改善箇所説明図

不具合の内容

改善措置の内容

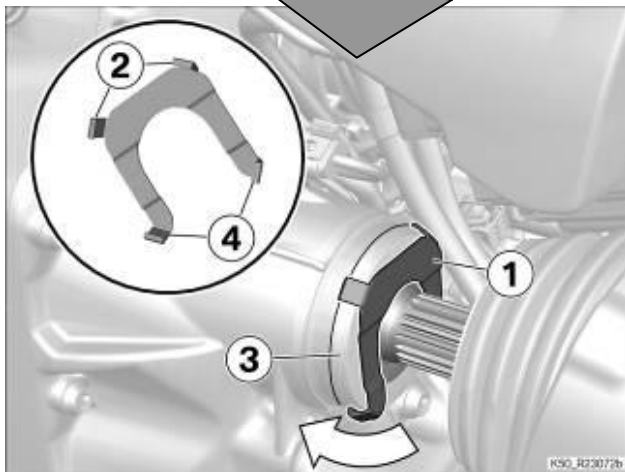
トランスミッションにおいて、オイル流路の設計が不適切なため、オイルの圧力によってアウトプットシャフト側のオイルシールが抜け出すものがある。そのため、オイルが漏れ出し、最悪の場合、漏れ出したオイルがリアタイヤにかかり走行安定性に支障をきたすおそれがある。

③に対し、②と④の向きに注意し、しっかりと押しつける

全車両、オイルシールが抜け出さないようロックプレートを装着する。また、オイルシールを点検し、必要に応じて新品に交換する。

トランスミッションケース上に白ペイントマークを付ける(図示とおりに)
